# Gutachterliche Stellungnahme

## P377\_GS01

**WEG Rohdestraße 3b in 81245 München**  
**Techn. Vorbereitung zur Abnahme Gemeinschaftseigentum**

Gutachterliche Stellungnahme zur Abnahme des Gemeinschaftseigentums

Abb. 14: Blech ragt in den Gang.

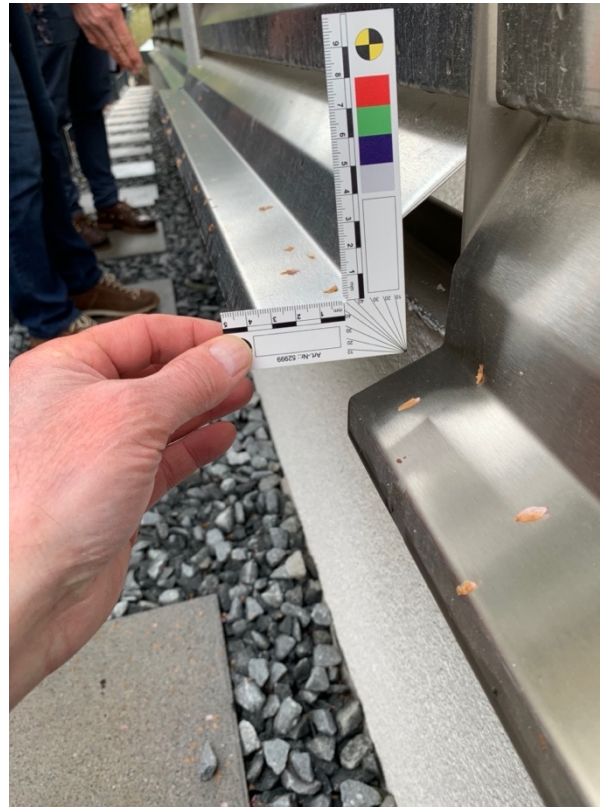
Die Verkleidung an der linken Seite der Einhausung der Tiefgarage ist mangelhaft, zudem aber auch als Gefahrenquelle zu bewerten. Die verwendete Blechstärke der Lamellen ist derart unterdimensioniert, dass sich die Verkleidung als sehr instabil erweist. Die verwendeten Bleche sind aufgrund ihrer geringen Stärke zudem sehr scharfkantig und stellen damit eine potenzielle Gefahr dar, weil der Durchgang sehr eng ist und Teile dieser Konstruktion in den Durchgang ragen. Die Gefahr von Verletzungen durch diese Konstruktion wird sachverständigerseits als so hoch bewertet, dass eine vollständige Demontage dieser Konstruktion empfohlen wird und dann eine Konstruktion zum Einsatz kommt, die ausreichend stabil ist und auch kein Verletzungsrisiko für die Menschen mehr darstellt (Abb. 16 & 17). Zudem werden, bedingt durch die geringe Blechstärke die Anforderungen für den sicher zu erwartenden Lastfall Hagelschlag nicht erfüllt. Außenkonstruktionen aus Metall sollten daher eine Mindestmaterialstärke nicht unterschreiten. Sachverständigerseits wird eine Materialstärke von 3,0 mm empfohlen. Eine evtl. Argumentation, dass es aufgrund der Lage und der Einbausituation der Lamellen nicht mit Schäden durch Hagelschlag an diesen zu rechnen sei, ist als reine Vermutung zu bewerten. Bereits das Auftreffen von Hagel in einem spitzen Winkel wird, aufgrund der geringen Materialstärke dieser Lamellen, mit großer Wahrscheinlichkeit zu Schäden führen.

Wie auf den Abb. 16 und Abb. 17 dargestellt, könnte der Mangel wie folgt behoben werden. Es wird ein Unterkonstruktion mit ausreichend Abstand zum Baukörper (ca. 2,5 cm) und Tropfkante gefertigt. Dies verhindert, das Regenwasser den Putz herunterläuft und Streifen verursacht. Innerhalb einer Rahmenkonstruktion werden die Lamellen mit Edelstahlschrauben befestigt. Der Rahmen und die Lamellen werden aus 3 mm starkem Stahl, feuerverzinkt mit abschließender Pulverbeschichtung in der Farbe dunkelgrau gefertigt. Diese Konstruktion ist zudem als vandalensicher zu bewerten.

Abb. 18: nicht fachmännisch verlegtes Kabel. Manschette fehlt

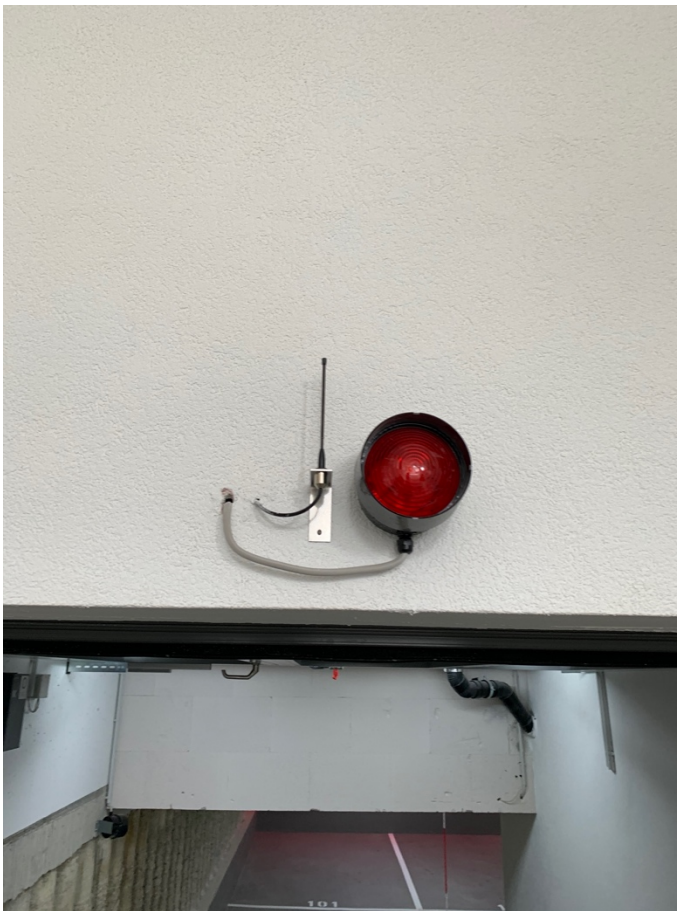
Die Ampelanlage zur Tiefgarage wurde nicht fachmännisch installiert. Diese kann in ihrer jetzigen Form nicht verbleiben. Es ist zu erkennen das die Kabel zu weit links aus der Wand herausragen.

Um die Ampel dennoch in der Mitte der Einfahrt installieren zu können, wurde das Kabel der elektrischen Energieversorgung unfachmännisch auf dem Putz geführt. Der Kabelaustritt aus der Wand und die Leitungsführung stellt sich daher als provisorisch dar und nicht als professionell, wie man es als Kunde erwarten darf. Am Kabelaustritt aus der Wand fehlt die erforderliche Manschette um die Austrittsöffnung des Kabels fachgerecht zu gestalten.

Abb. 34: Abplatzungen der Oberfläche

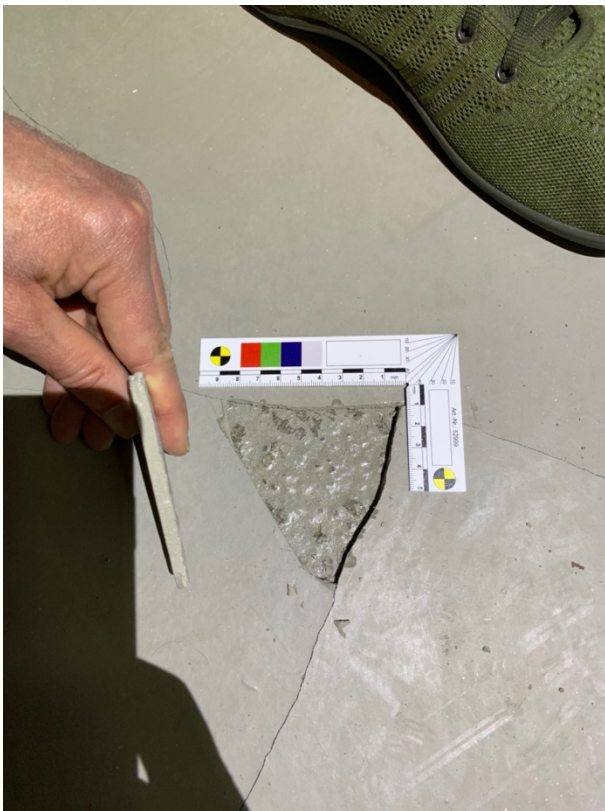
An mehreren Stellen in den Abstellräumen des UG platzt die Oberfläche ab. Hier sind Nacharbeiten erforderlich. Zunächst aber muss die Ursache der Abplatzungen geklärt werden, ansonsten kann die erforderliche Dauerhaftigkeit der Oberfläche nicht sichergestellt werden.

Abb. 37: Tiefe ca. 4 cm

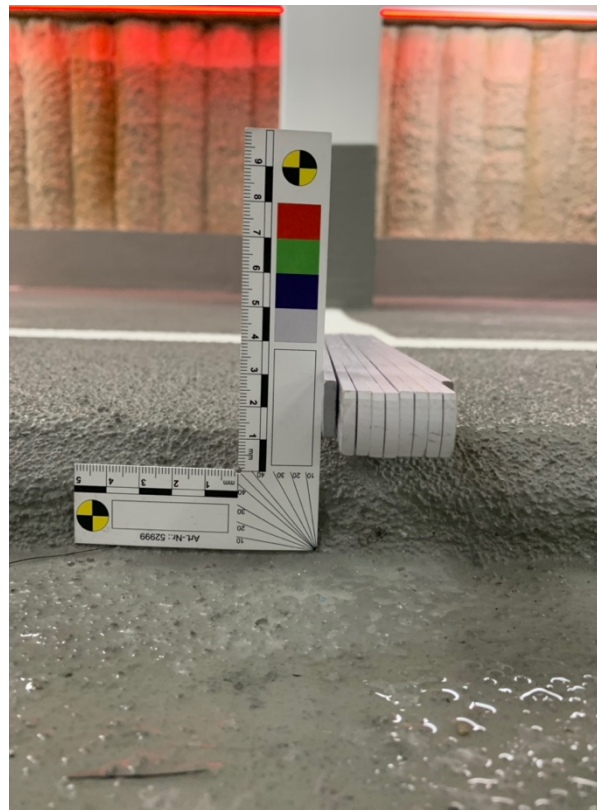
Die Tiefgarage verfügt lediglich über eine Verdunstungsrinne, die nicht an das Entwässerungssystem angeschlossen ist. Die vorhandene Verdunstungsrinne in der (TG) ist mangelhaft erstellt worden. Die Tiefe dieser Rinne beträgt ca. 4 cm und stellt dadurch eine erhebliche Unfallgefahr dar, weil Nutzer der TG sich verletzen können, wenn sie z.B. mit dem Fuß umknicken.

Um die zuvor beschriebenen möglichen Verletzungen zu vermeiden hat man Gummimatten in die Verdunstungsrinnen eingelegt. Diese reduzieren das Volumen der Verdunstungsrinne deutlich. Daher muss sachverständigerseits angezweifelt werden, ob die Verdunstungsrinne in ihrer derzeitigen Ausführung überhaupt in der Lage sein wird die zu erwartende Wassermenge aufzunehmen. Die Anforderung, dass die Nutzer der TG „trockenen Fußes“ ihr Fahrzeug verlassen können, ist derzeit nicht sichergestellt.
